CLÚSTER
DE LA EDIFICACIÓN

Fichas Revisión **CTE**

S e p t i e m b r e 2 0 2 4

Figura 2.3 Ejemplos de encuentro del suelo con un muro

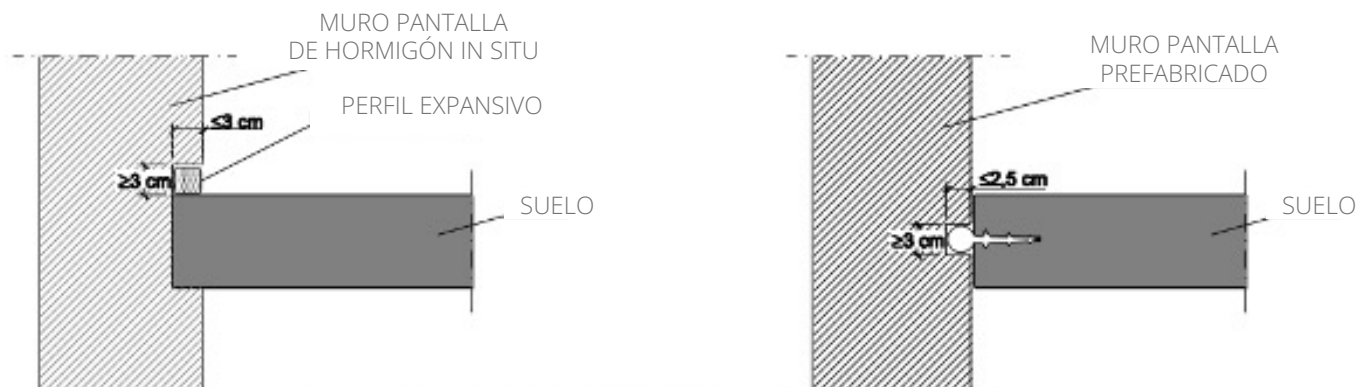
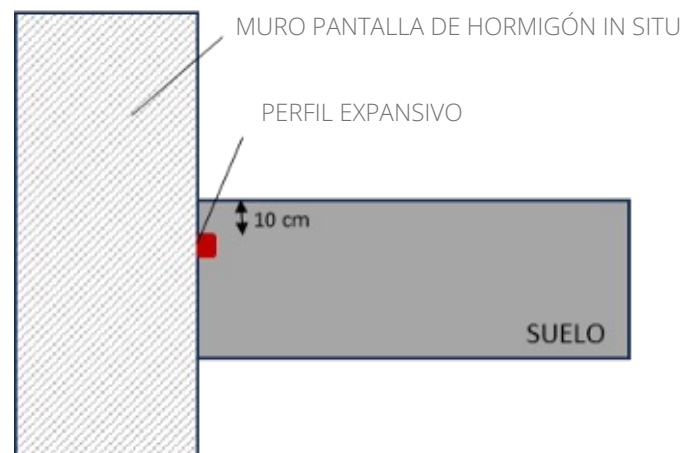
El detalle que se propone en la figura 2.3 está desaconsejado por todos los fabricantes e industriales especialistas.

Para encastrar la losa en la pantalla hay que realizar un repicado manual de esta una vez se realiza la excavación, lo supone el riesgo de generar una vía de entradas de agua a través de las armaduras.

Abrir roza y encastrado de losa, es un trabajo para realizar de forma manual, sobre un hormigón que suele de alta resistencia (pantalla).

Los perfiles expansivos trabajan confinados entre hormigones, colocado en la situación del croquis de la figura 2.3 no funcionan porque no queda delimitada su capacidad de expansión y el gel que producen al hidratarse no se colmata la junta y los poros del hormigón.

- Modificación de las indicaciones del punto 3 y de la figura 2.3 suprimiendo el requisito de realizar encastramiento y modificando la situación del perfil expansivo para que quede confinado entre hormigones, y sin necesidad de realizar roza.
- Incluir la opción de colocar más de un cordón o elementos adicionales como cordones de vacío para reforzar la estanqueidad del encuentro.

Figura 3.4 Ejemplos de disposición de aspiradores mecánicos

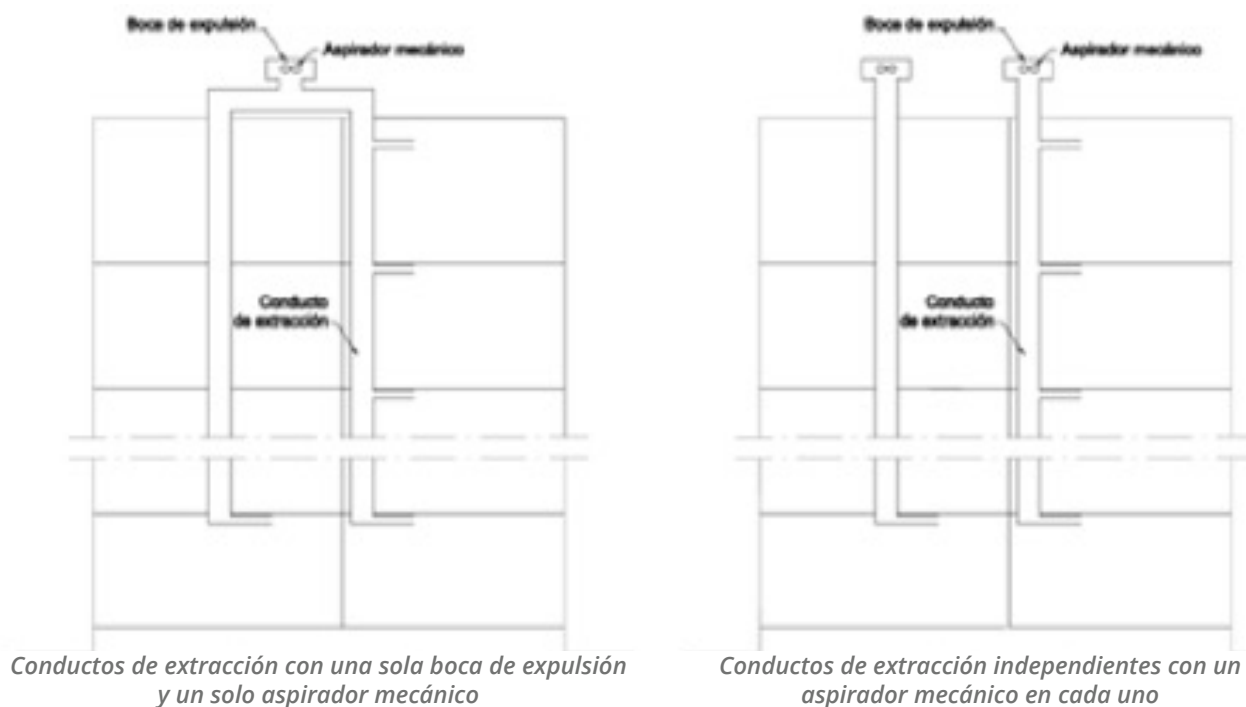
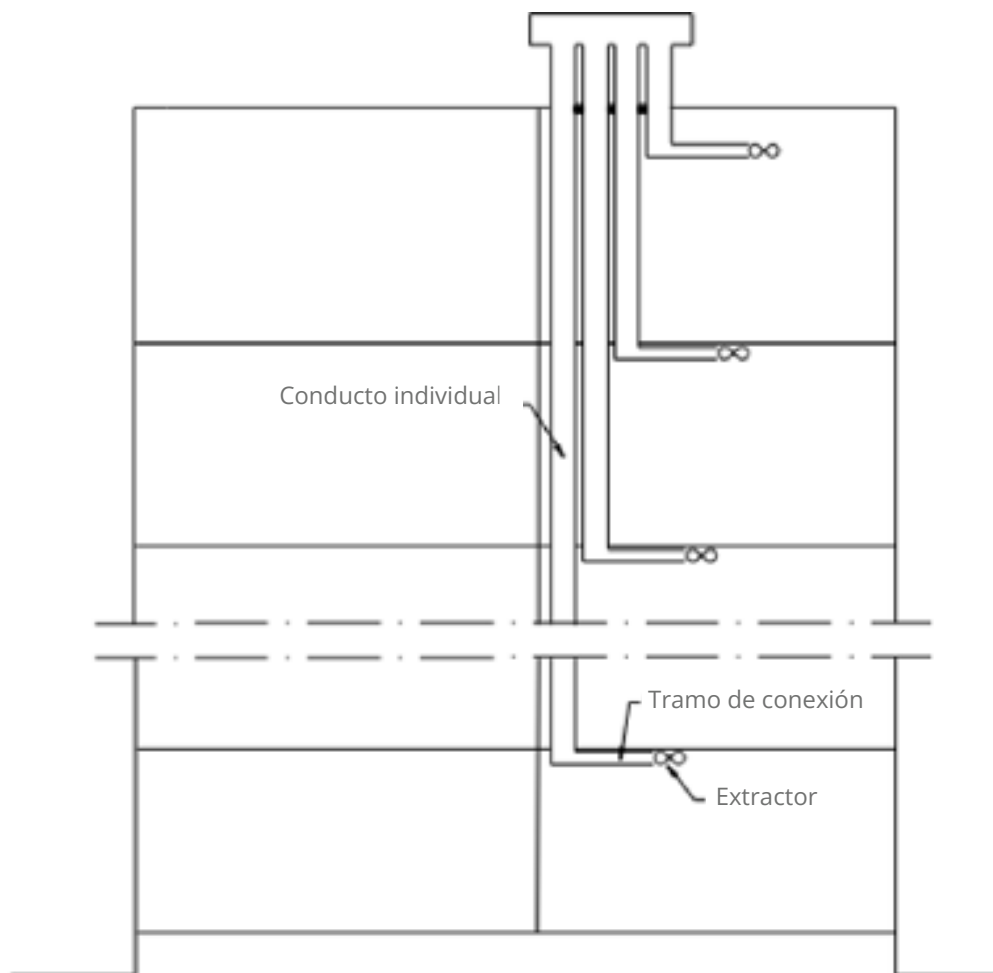
Hemos percibido cierta confusión al interpretar este punto y los 2 esquemas recogidos en la norma no representan el esquema de instalación más habitual..

(Añadir en la figura 3.4 el siguiente esquema semejante al de campanas de extracción)

Conductos de extracción individuales por vivienda con aspirador mecánico por vivienda

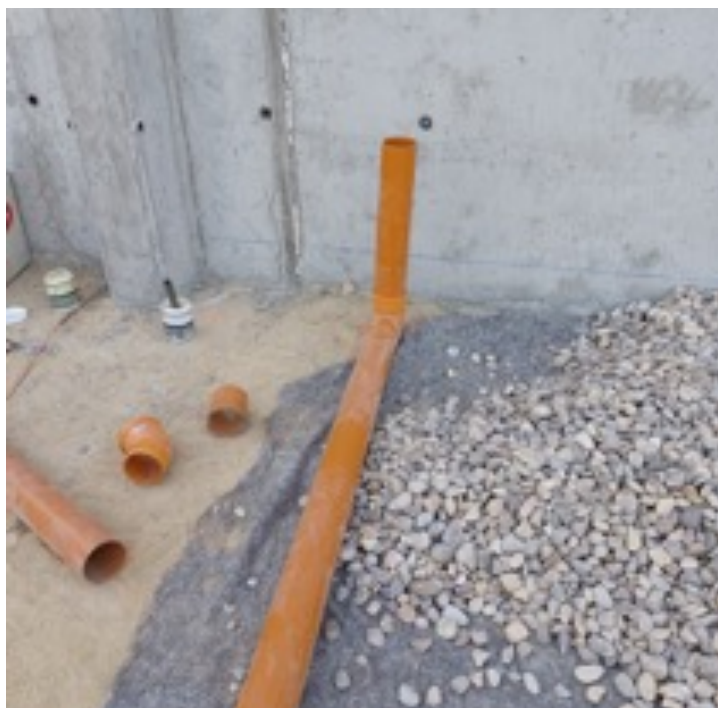
Para garajes consideramos el valor de <10 m/s que aparece en la norma UNE 100166:2019

No obstante, si se garantiza el aislamiento acústico reglamentario entre el aparcamiento y los locales colindantes se puede aumentar la velocidad de aire en los conductos hasta un máximo de 10 m/s (para dicha velocidad la sección nominal deberá ser $1 \times qv$ (quen]/s))

Véase como ejemplo el caso de Tres cantos (Madrid)

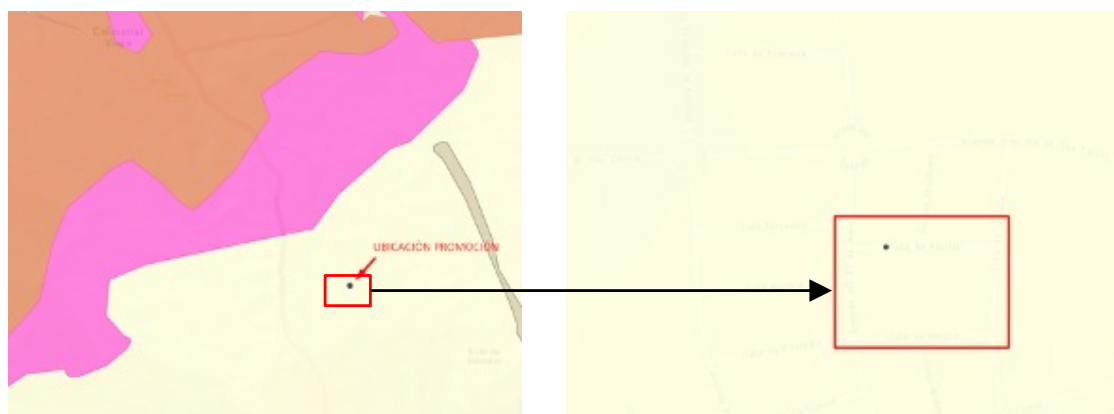
El Consejo de Seguridad Nuclear (CSN), fuente de la que bebe CTE para elaborar el listado, tiene publicados en su página web, mapas donde se muestra que dentro del mismo municipio se pueden dar distintas zonas de potencial del radón, pudiendo estar alguna de ellas por debajo de los niveles de referencia marcados para que las protecciones frente al radón sean de aplicación.

Se solicita, que para definir las zonas de aplicación del DB HS6, sean de aplicación los mapas del CSN, definiendo un rango mínimo en Bq/m³ para la aplicación de las medidas de protección frente al radón

Extracto del CTE, Tabla D.3. Paramentos verticales:

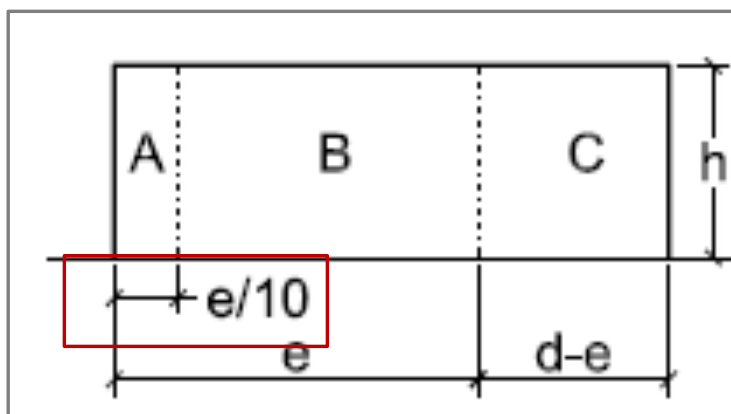
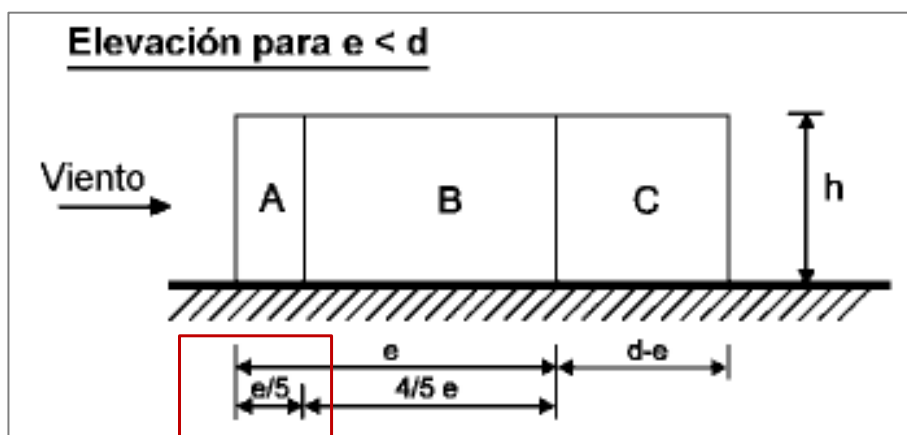
Los valores están tomados del eurocódigo excepto por el ancho de la zona a, definido como $e/10$. Se considera que este valor es incorrecto puesto que en el eurocódigo es de $e/5$.

El ancho de zona A es la zona de mayor influencia de carga de viento para paramentos verticales. El ancho propuesto en los diagramas sería un 50% inferior que el ancho recomendado por el eurocódigo.
